經濟部標準檢驗局第六組 書函

電氣商品檢測技術一致性研討會會議紀錄

開會時間：106年12月6日（三）上午9時30分

圖 1

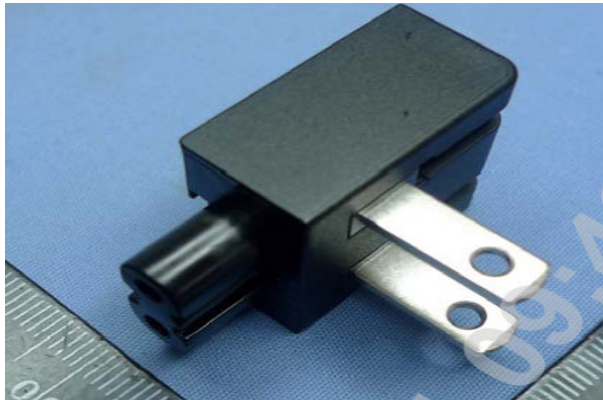
有關電源供應器（如圖 1），可拆卸式電源轉接器（如圖 2），依照先前公文及案例須取得本局證書（含非完全標準尺寸之專案規格申請）或隨產品試驗報告（非完全標準尺寸），檢驗標準為 CNS 690（87 年版）+IEC 60884-1（2002）+IEC 60884-2-5（1995）+IEC 60320-1（2001-06）；器具用插接器須取得證書或隨產品試驗報告（非完全標準尺寸），檢驗標準為 IEC60320-1（2001-06）。惟穩得電性實驗室表示，此類之轉接器及器具用插接器是否需要加測上述檢驗標準，需由電氣商品一致性會議討論後作成決議，方始廠商有所依循。

該分離式插頭（轉接器）自 107 年 1 月 1 日起須符合 CNS 690（105 年版）、CNS 15767-1（103 年版）、CNS 15767-2-5（103 年版）檢驗標準，由於轉接器之後端連接器有防誤插設計，極型與 IEC 60320-1 標準表單不同，請業者向本局第三組申請專案規格檢驗，業者若不單獨販賣，可隨產品檢驗。
